原子力規制庁が株式会社コベルコ科研と契約した浸水防止設備（水密扉）に関する
安全研究報告書の誤った記載について

平成30年7月6日
原子力規制庁

不適合報告書

誤記影響の報告

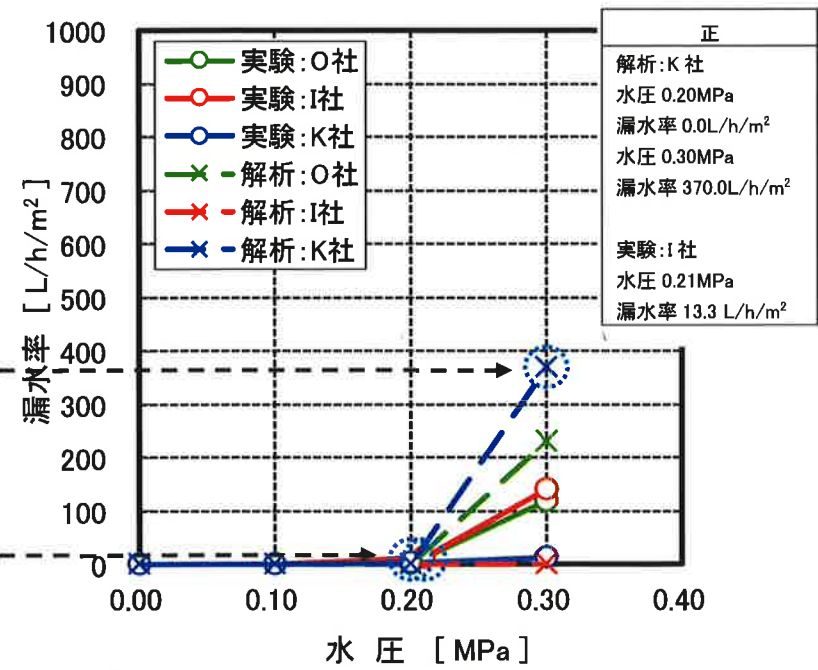
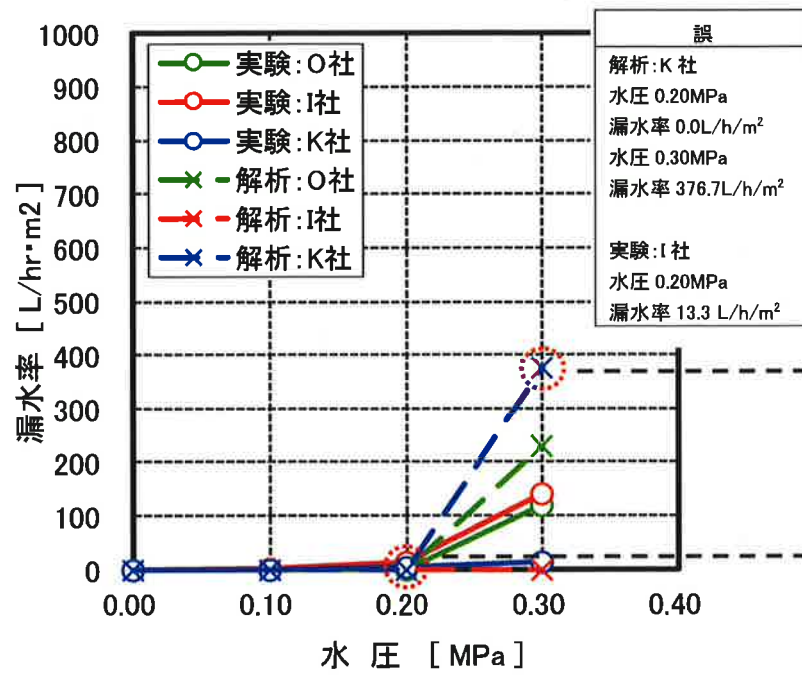
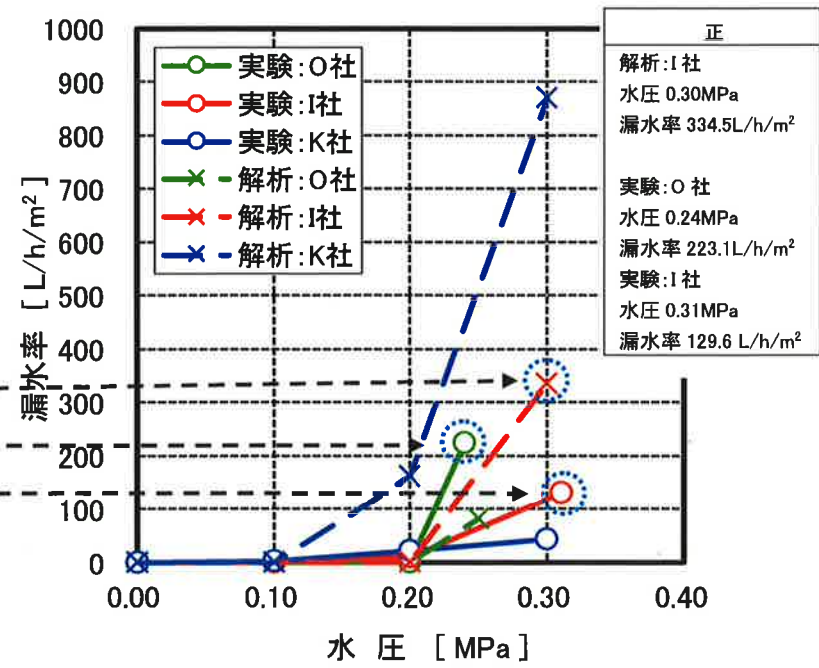
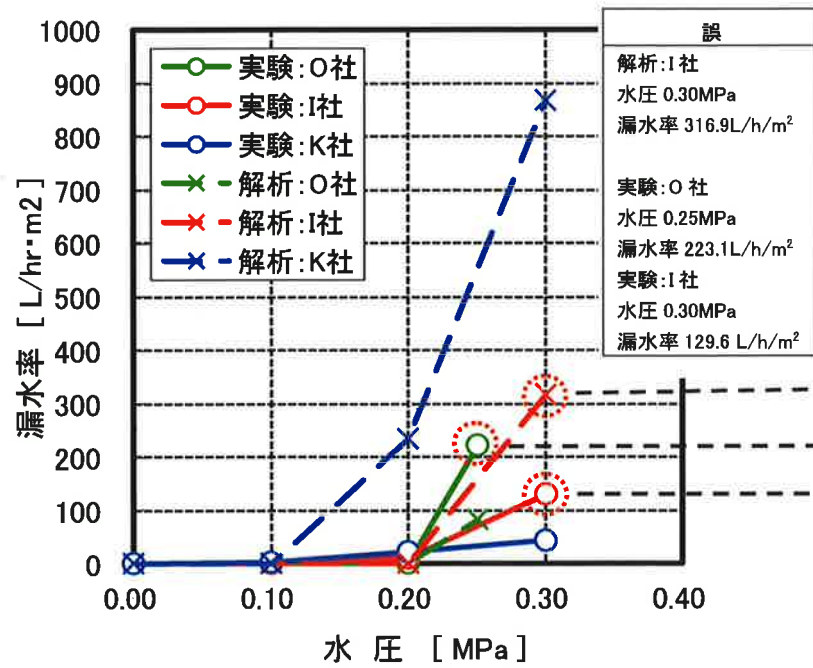
整理番号	頁番号	図表番号	内容	影響した値	影響補正推定	調査結果	原因	誤記とした判断理由	本報告書に及ぼす影響	外部に及ぼす影響
70	222	図 4.6・1	I 社 4000 μ 0.3MPa 水圧0.3MPa 漏水率解析[L/hr \cdot m ²] (修正流量係数 α' =0.01)	316.9 L/hr \cdot m ²	334.5 L/h/m ²	・I 社ではシール部に生じる隙間量は、5.6%増加、K 社では1.8%減少すると予想され、漏水量も隙間量の変化に比例するものと予想される	平成 26 年度の耐力試験（水密扉基礎試験 1）の測定データ記載ミス。 ↓ I 社 4000 μ 水圧 0.3MPa で D 点の押し量が 0.1mm 減少する。 K 社 0 μ 水圧 0.2MPa と 0.3MPa で C 点の押し量が 0.1mm 増加する。	-	調査の結果、I 社 4000 水圧0.3MPa でシール部の隙間量が 5.6%増加すると予想され、流量は隙間量に比例すると考えると、5.6%程度の増加で影響は僅かである。 K 社においても 0 μ 水圧 0.2MPa と 0.3MPa でシール部の隙間量が 1.8%減少すると予想され、流量は 1.8%程度の減少で影響は僅かである。	本報告書の結果は平成 28 年度の解析には使用されていないので影響無し。
			K 社 0 μ 0.2MPa 水圧0.2MPa 漏水率解析[L/hr \cdot m ²] (修正流量係数 α' =0.01)	0.0 L/hr \cdot m ²	シール部隙間が閉じる方向になるため変化なし					
			K 社 0 μ 0.3MPa 水圧0.3MPa 漏水率解析[L/hr \cdot m ²] (修正流量係数 α' =0.01)	376.7 L/hr \cdot m ²	370.0 L/h/m ²					
			I 社 0 μ 0.2MPa 実験水圧[MPa]	0.20MPa	0.21MPa	元データとの報告値に差異	-	解析結果との定性的な傾向を比較するための図であり、論旨には影響しないと考える。	本報告書の結果は平成 28 年度の解析には使用されていないので影響無し。

O 社 4000 μ 0.25MPa 実験水圧[MPa]	0.25MPa	0.24MPa					
			I 社 4000 μ 0.3MPa 実験水圧[MPa]	0.30MPa	0.31MPa

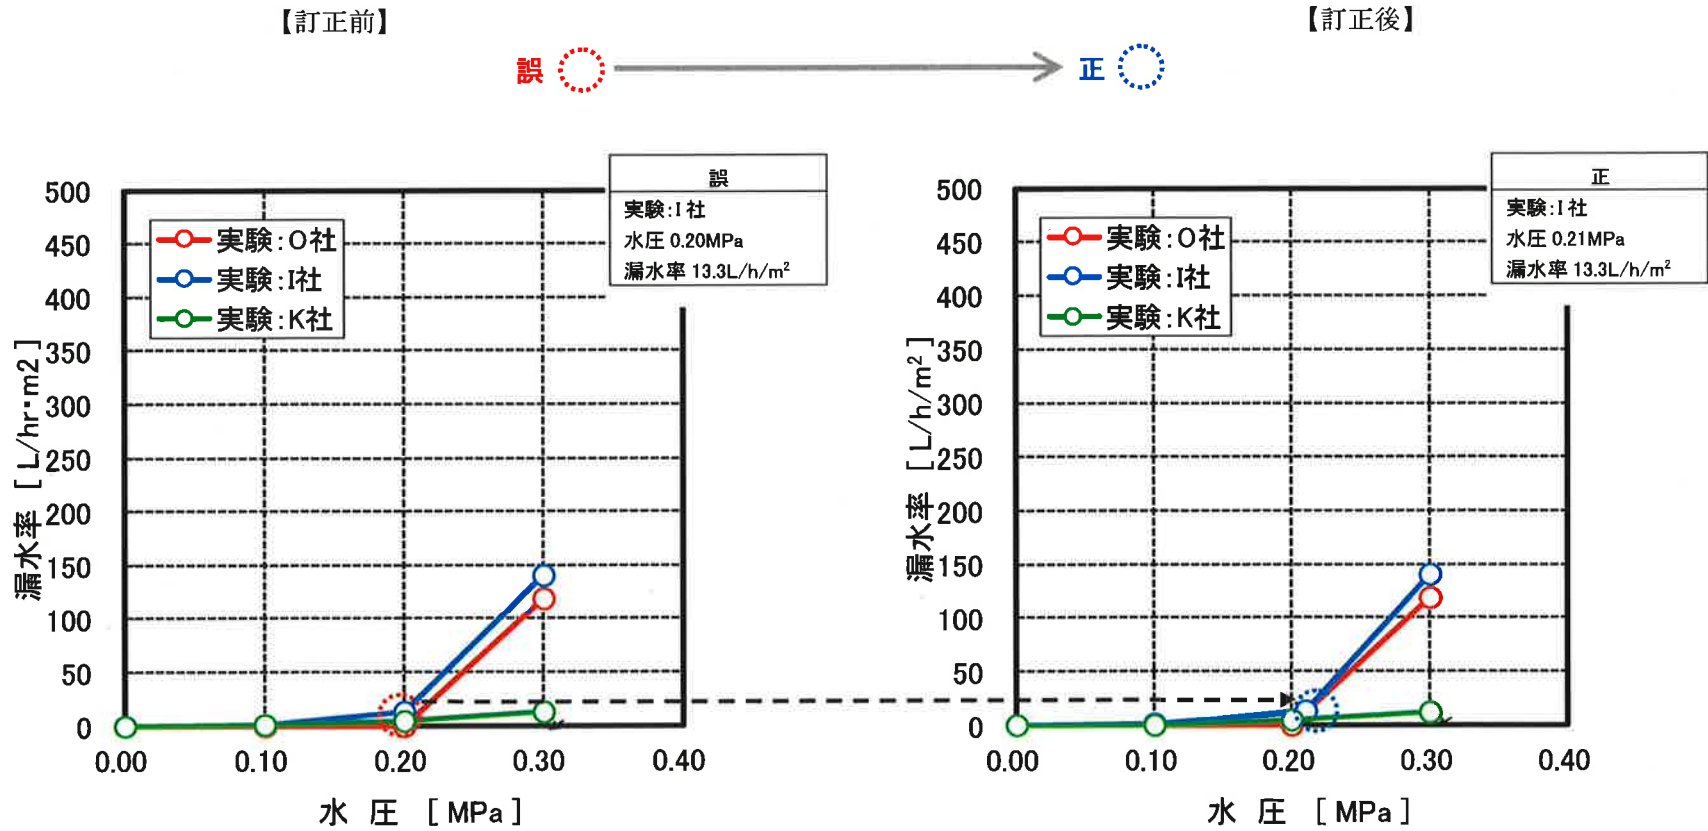
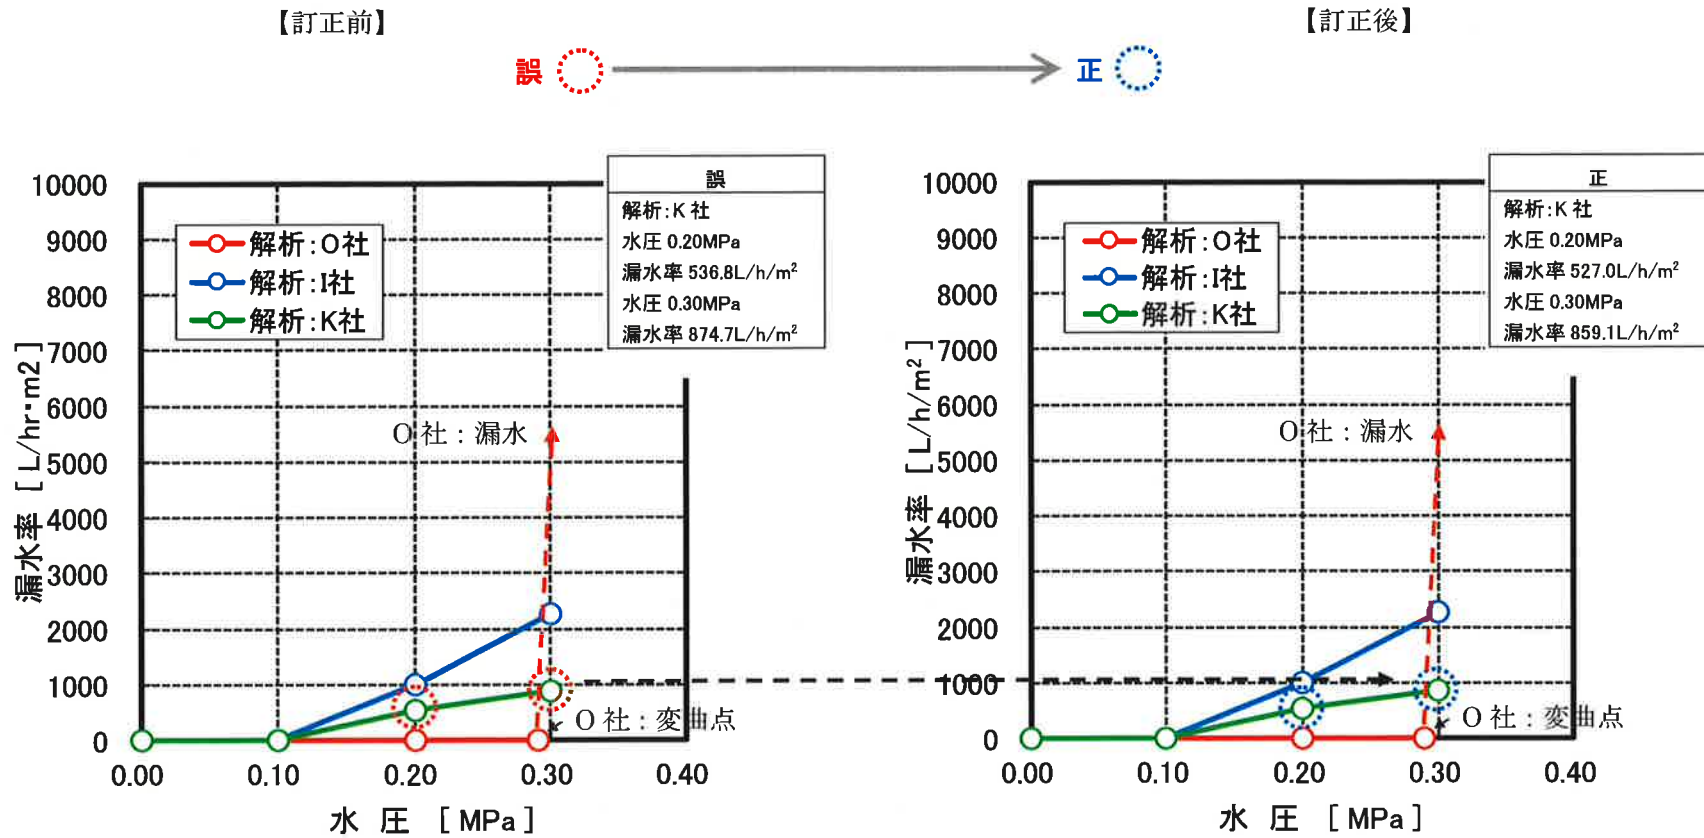
整理番号	頁番号	図表番号	内容	影響した値	影響補正推定	調査結果	原因	誤記とした判断理由	本報告書に及ぼす影響	外部に及ぼす影響
51	358	図 4.2.2-201	水密試験結果： I社 0μ 0.2MPa の 実験水圧値	0.20MPa	0.21MPa	元データとの報告値に差異	平成 26 年度の耐力試験（水密扉基礎試験 1）の測定データ記載ミス。		解析結果との定性的な傾向を比較するための図であり、論旨には影響しないと考ええる。	本報告書の結果は平成 29 年度の解析には使用されていないので影響無し。
			再現解析結果： K社 0μ 0.2MPa の 漏水率の解析値	536.8L/hr・m ²	527.0 L/h/m ²	・シール部に生じる隙間量は、1.8%減少すると予想され、漏水量も隙間量の変化に比例して減少するものと予想される。	平成 26 年度の耐力試験（水密扉基礎試験 1）の測定データ記載ミス。 ↓ I社 4000μ水圧 0.3MPa で D 点の押し量が 0.1mm 減少する。		調査の結果、K社 0μ水圧 0.2MPa と 0.3MPa でシール部の隙間量が 1.8%減少すると予想され、流量は隙間量に比例すると考えると、1.8%程度の減少で影響は僅かである。	本報告書の結果は平成 29 年度の解析には使用されていないので影響無し。
			再現解析結果： K社 0μ 0.3MPa の 漏水率の解析値	874.7L/hr・m ²	859.1 L/h/m ²		K社 0μ水圧 0.2MPa と 0.3MPa で C 点の押し量が 0.1mm 増加する。

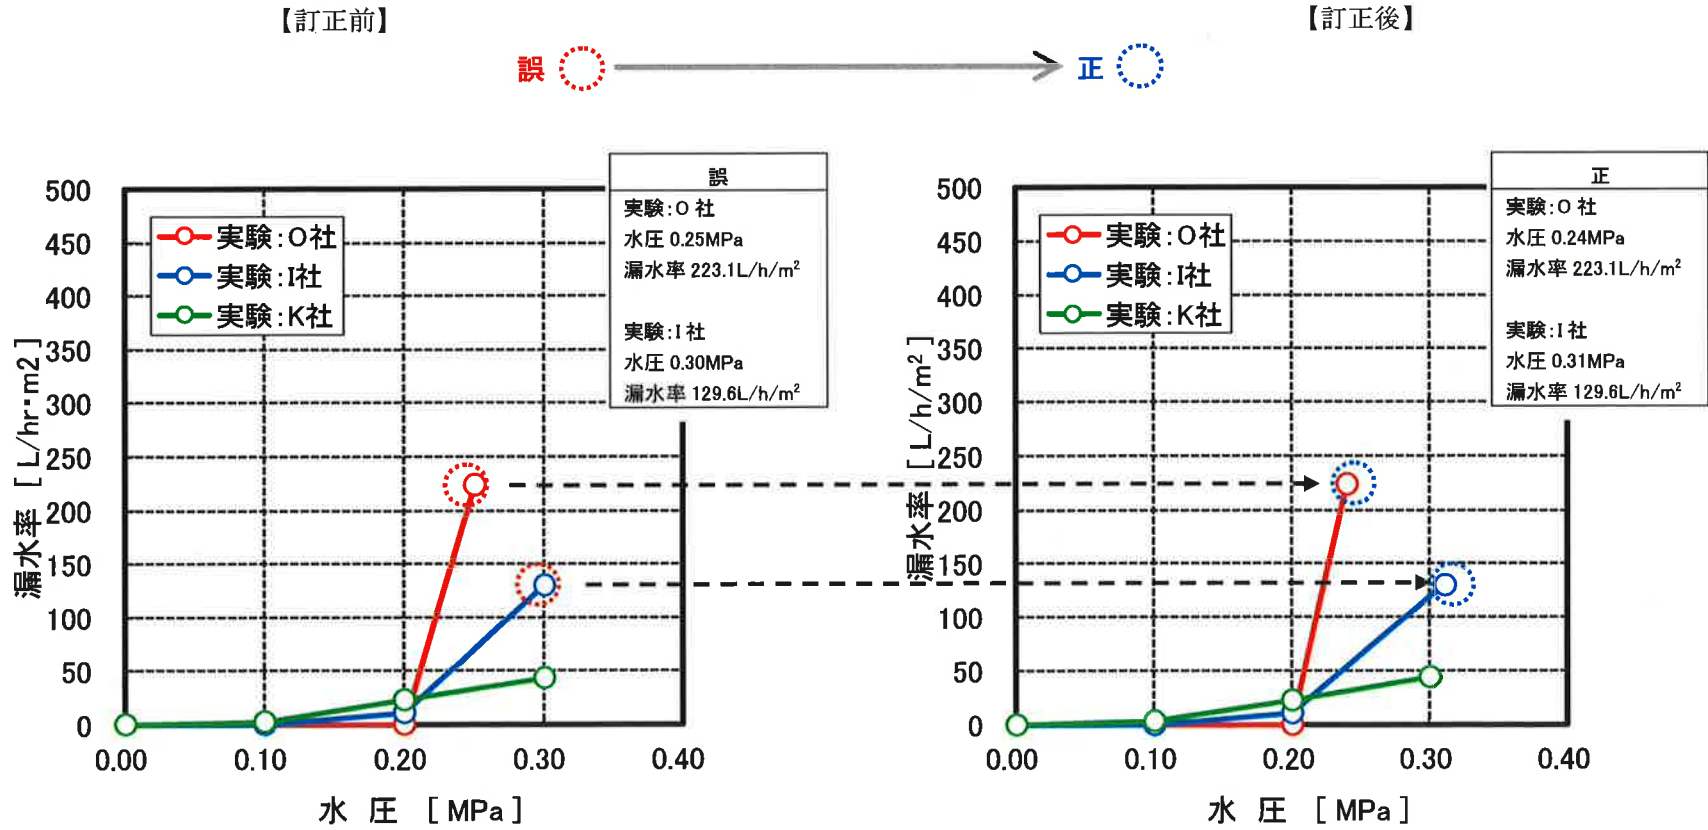
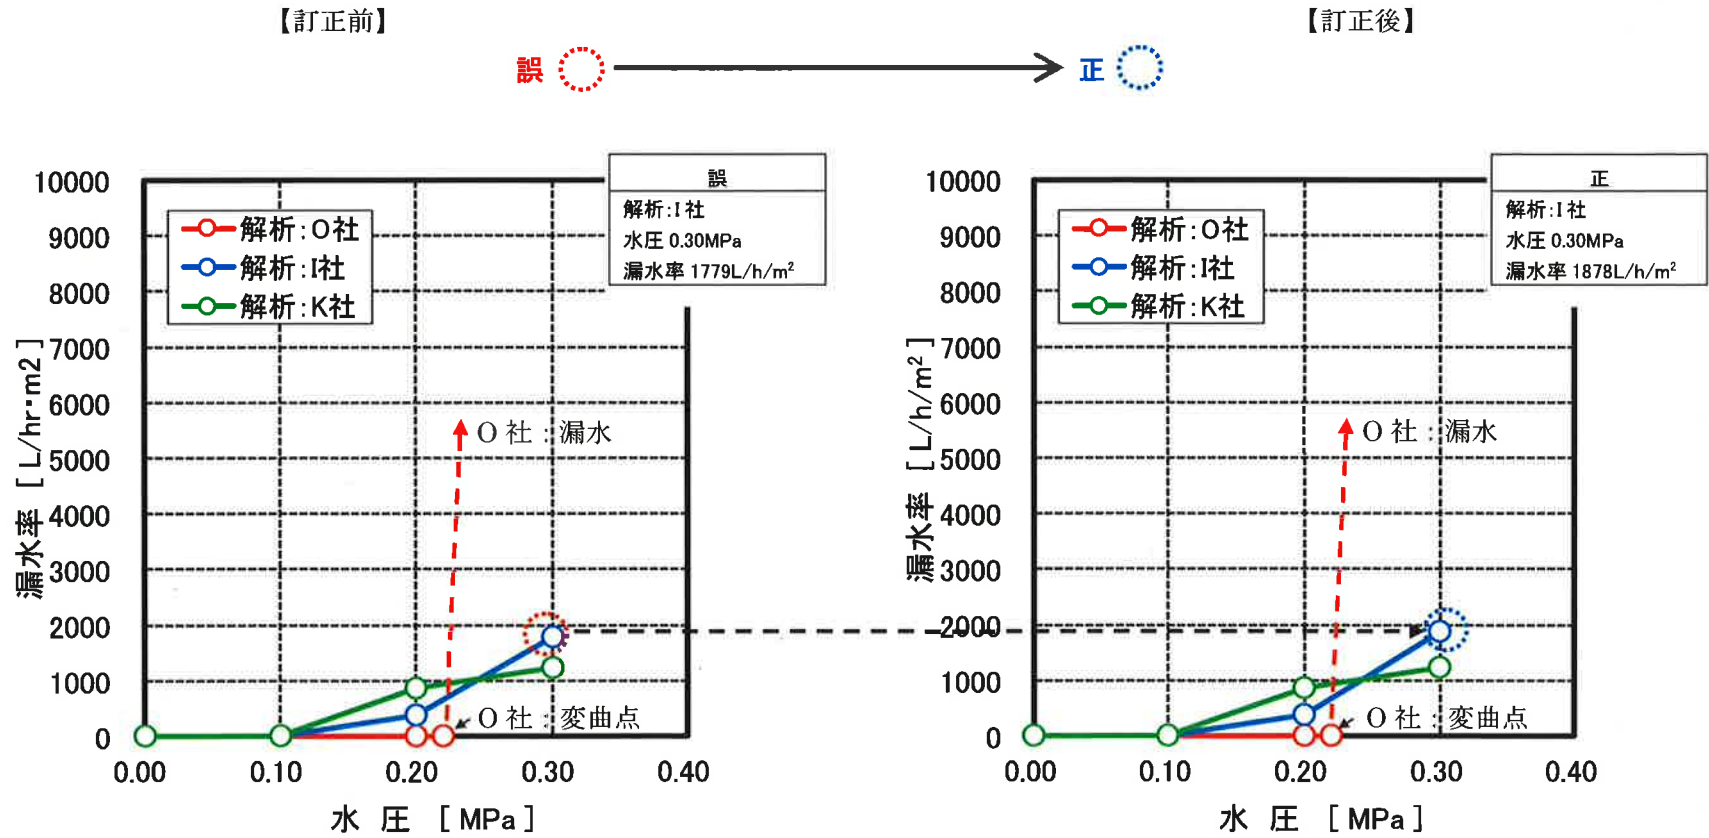
整理番号	頁番号	図表番号	内容	影響した値	影響補正推定	調査結果	原因	誤記とした判断理由	本報告書に及ぼす影響	外部に及ぼす影響
52	358	表 4.2.2-202	水密試験結果： O社 4000 μ 0.25MPa の実験水圧値	0.25MPa	0.24MPa	元データとの報告値に差異	平成 26 年度の耐力試験（水密扉基礎試験 1）の測定データ記載ミス。		解析結果との定性的な傾向を比較するための図であり、論旨には影響しないと考える。	本報告書の結果は平成 29 年度の解析には使用されていないので影響無し。
			水密試験結果： I社 4000 μ 0.3MPa の 実験水圧値	0.30MPa	0.31MPa					
			再現解析結果： I社 4000 μ 0.3MPa の 漏水率の解析値	1779L/hr・m ²	1878 L/h/m ²	・I社ではシール部に生じる隙間量は、 5.6%増加 、K社では 1.8%減少 すると予想され、漏水量も隙間量の変化に比例するものと考えられる	平成 26 年度の耐力試験（水密扉基礎試験 1）の測定データ記載ミス。 ↓ I社 4000 μ 水圧 0.3MPa で D 点の押し量が 0.1mm 減少する。 K社 0 μ 水圧 0.2MPa と 0.3MPa で C 点の押し量が 0.1mm 増加する。	調査の結果、I社 4000 水圧 0.3MPa でシール部の隙間量が 5.6%増加すると予想され、流量は隙間量に比例すると考えると、5.6%程度の増加で影響は僅かである。	本報告書の結果は平成 29 年度の解析には使用されていないので影響無し。

整理番号 33 頁番号 165 の図 5.1.1 (d)、e)⑤せん断変形量+2000 μ

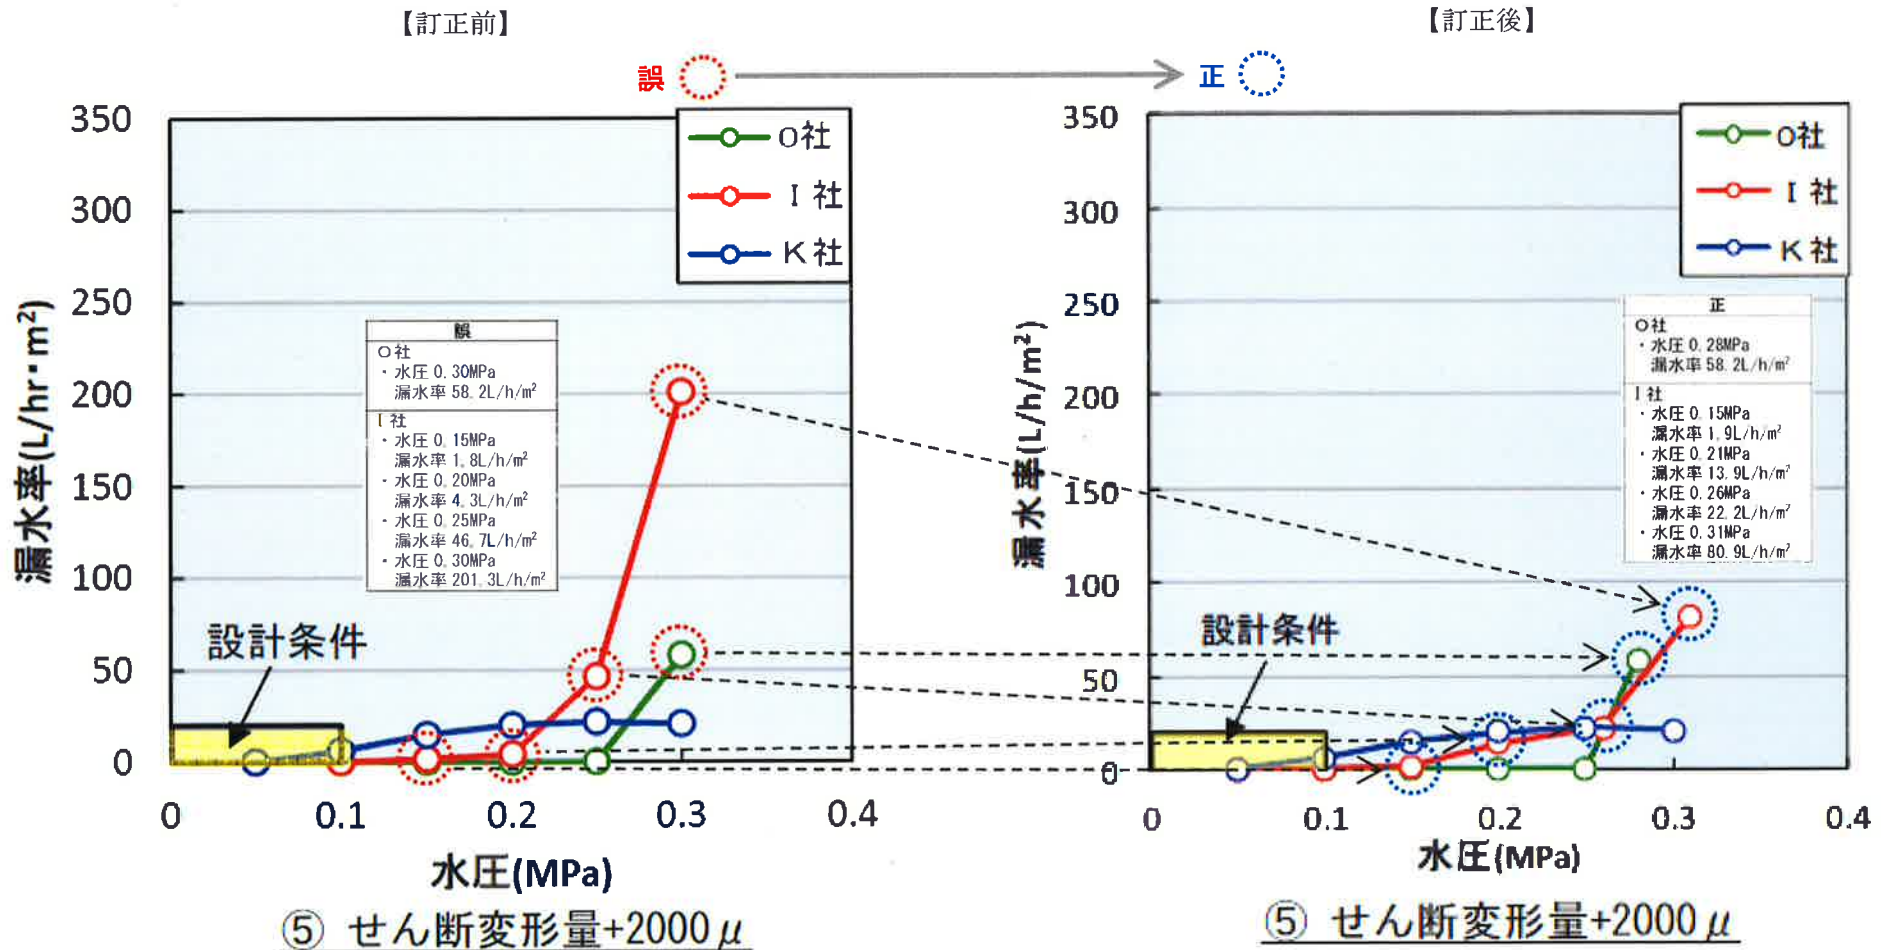
1). せん断変形量(+2,000 μ)と漏水率の関係（資料 02-整理番号 33—添付資料 6）

訂正後の I 社のグラフでは設計条件を超える漏水が 0.26MPa で始まっているが、誤記のグラフでは漏水が 0.20MPa を超えてすぐに始まっていた。また訂正後のグラフでは 0.30MPa での漏水率が I 社と O 社で同程度であるにも関わらず、誤記のグラフでは I 社の漏水率が O 社の約 3 倍となっていた。

しかしながら、本報告書の考察(p163)「I 社製水密扉は、水圧 0.10 MPa～0.20MPa で漏水が発生し、徐々に漏水率が増加した後、水圧 0.25 MPa～0.30MPa で漏水率が急激に増加した。」に訂正の必要はないと考える。
